Název a evidenční číslo Stavby: II/112 Jemniště - Domašín Z2019-024342 Název stavebního objektu/provozního souboru (SO/PS): Úprava povrchu sil. II/112 (úsek 9,480 - 17,160 a úsek 17,320 - 17,788)	Číslo SO/PS / / číslo Změny SO/PS: 101.1 / 2	Číslo ZBV: 2
Objednatel: Krajská správa a údržba silnic Středočeského kraje, příspěvková organizace Zborovská 81/11, 150 00 Praha 5, Smíchov IČ: 00066001		
Zhotovitel: Společnost "II/112 Jemniště - Domašín, BES - COLAS" B E S s.r.o., vedoucí člen sdružení Sukova 625, 256 01 Benešov IČ: 437 92 553

Změnový list

Název a evidenční číslo Stavby: II/112 Jemniště - Domašín Z2019-024342	Číslo SO/PS / / číslo Změny SO/PS: 101.1 / 2	Číslo ZBV: 2
Název stavebního objektu/provozního souboru (SO/PS): Úprava povrchu sil. II/112 (úsek 9,480 - 17,160 a úsek 17,320 - 17,788)

Zmůna - sanace levého kraje komunikace - km 16,000 až km 17,788

SANACE VOZOVKY

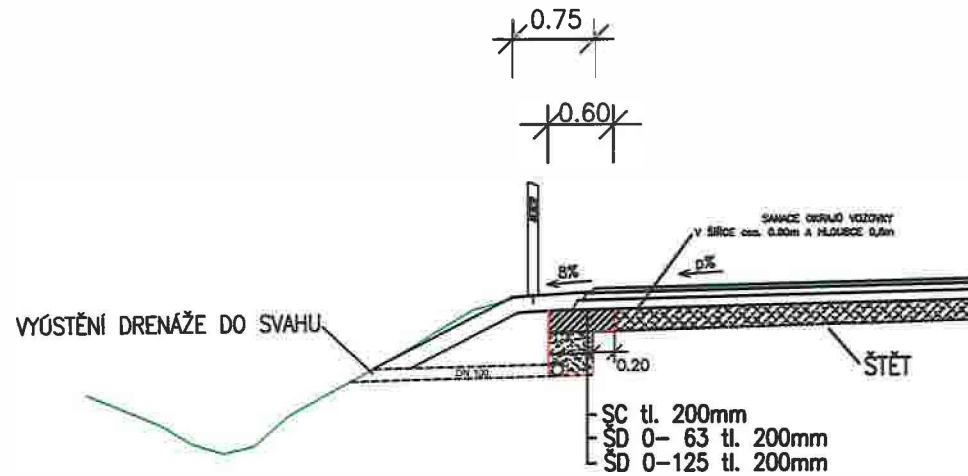
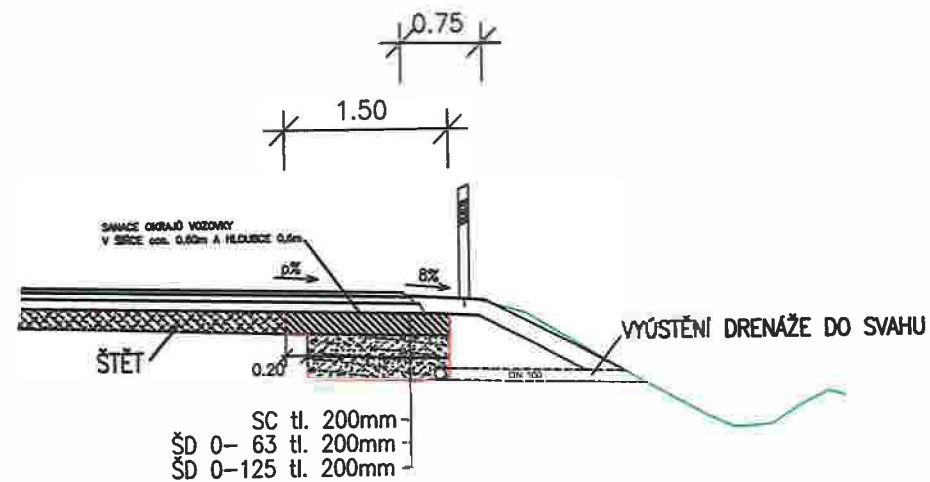
V úseku km 15,000 – 17,788 bylo zjištěno, že vlivem provozu došlo k rozpraskání a deformaci zpevněné krajnice. Na základě tří kopaných sond byly zjištěny chybějící podkladní vrstvy pod vozovkou. Doporučujeme proto provést následující:

- odtěžení zeminy do hloubky 600 mm, šířky 1 000 mm s přesahem 300 mm přes štět
- bude položena geotextílie s drenážní trubkou a jejím vyvedením do příkopu po 50-ti m
- následně budou provedeny vrstvy:
ŠD 0/125 – 200 mm
ŠD 0/63 – 200 mm
KSC – 200 mm

Horní hrana KSC bude provedena do úrovně současného asfaltového souvrství v ploše komunikace po odfrézování.
